Produzione di biocarburanti presso la Raffineria di Gela - Progetto di adeguamento delle strutture logistiche e dell'impianto di pretrattamento cariche e diversificazione delle materie prime utilizzate

Chiarimenti richiesti al Proponente

In merito all'Istanza di Valutazione di Impatto Ambientale (art. 23 D.Lgs. 152/06 e s.m.i.)

Figura 1-1 Ubicazione aree di intervento

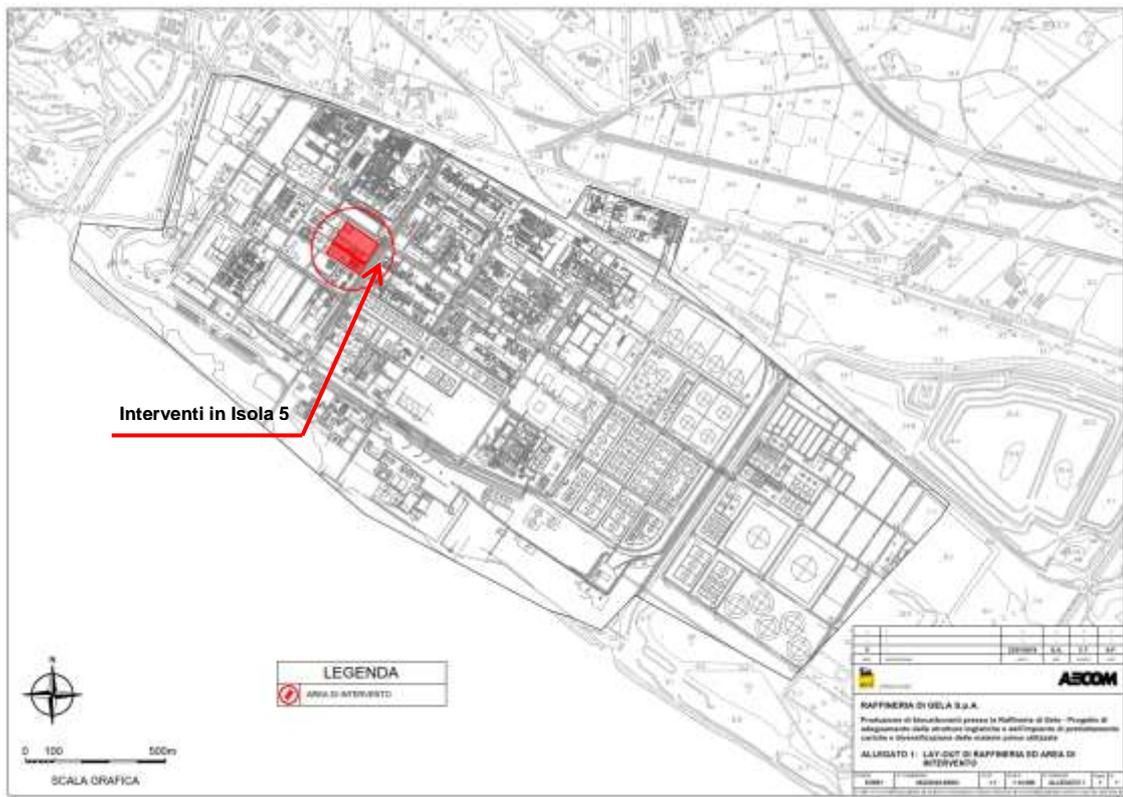
"In riferimento al progetto in oggetto, si comunica che si è rilevata la necessità di acquisire documentazione integrativa [...] elaborati esaustivi che descrivano e documentino chiaramente la consistenza fisica delle opere previste del progetto (demolizioni e nuove costruzioni), rappresentate in planimetria, in alzato e anche attraverso simulazioni che ne facciano cogliere il rapporto con gli impianti esistenti e l'inserimento nel contesto da diversi punti di vista."

Le aree che saranno interessate dagli interventi proposti sono posizionate all'interno del perimetro dello stabilimento in Isola 5, in area pavimentata, come riportato nella figura seguente trasmessa in allegato all'elaborato progettuale.
